Revision to a Request for a Standing Offer

Title - Sujet Office Furniture-Meubles - Carling		
Solicitation No. - N° de l'invitation EP837-161021/A		Date 2015-11-19
Client Reference No. - N° de référence du client 20161021		Amendment No. - N° modif. 006
File No. - N° de dossier pq956.EP837-161021	CCC No./N° CCC - FMS No./N° VME	
GETS Reference No. - N° de référence de SEAG PW-\$PQ-956-68135		
Date of Original Request for Standing Offer Date de la demande de l'offre à commandes originale		2015-10-08
Solicitation Closes - L'invitation prend fin at - à 02:00 PM on - le 2015-11-27		Time Zone Fuseau horaire Eastern Standard Time EST
Address Enquiries to: - Adresser toutes questions à: Goyette, J-F		Buyer Id - Id de l'acheteur pq956
Telephone No. - N° de téléphone (613) 219-0728 ()		FAX No. - N° de FAX (819) 956-5706
Delivery Required - Livraison exigée		
Destination - of Goods, Services, and Construction: Destination - des biens, services et construction: Carling Campus 3500 Carling Avenue Ottawa, On K2H 8E9

Cette modification est émise afin de répondre à des questions, d'émettre une version autocad de l'Annexe A-3 et de prolongé la date de fermeture des soumissions.

Q 29. Annexe A, 8.2.2.3 : La prise ci-dessous est-elle acceptable?

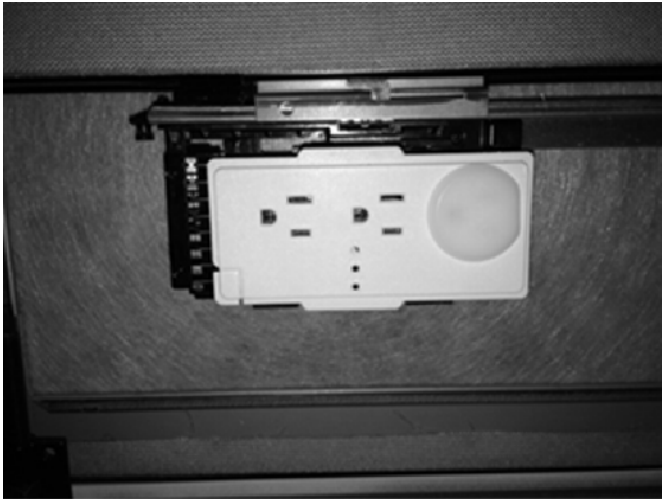
Nota : Le dispositif de désactivation de prise illustré sur la photographie est non amovible.

Les deux solutions proposées se fondent sur des produits d'usine standard homologués UL et CUL. La solution USB est alimentée par l'intérieur à partir de la prise, et ce, à seulement 5 V c.c. et 2 A partagés. L'autre solution proposée équivaut exactement à une prise double qui comporte seulement six points de branchement par poste de travail (trois prises doubles) conformément au devis, sans charge supplémentaire. Cette option respecte entièrement les prescriptions.

R 29. Non, cette option proposée n'est pas jugée acceptable par TPSGC et le ministère de la Défense nationale. Comme cette solution n'est pas un produit couramment utilisé, cela aura une incidence ultérieure sur l'entretien et le remplacement des prises.
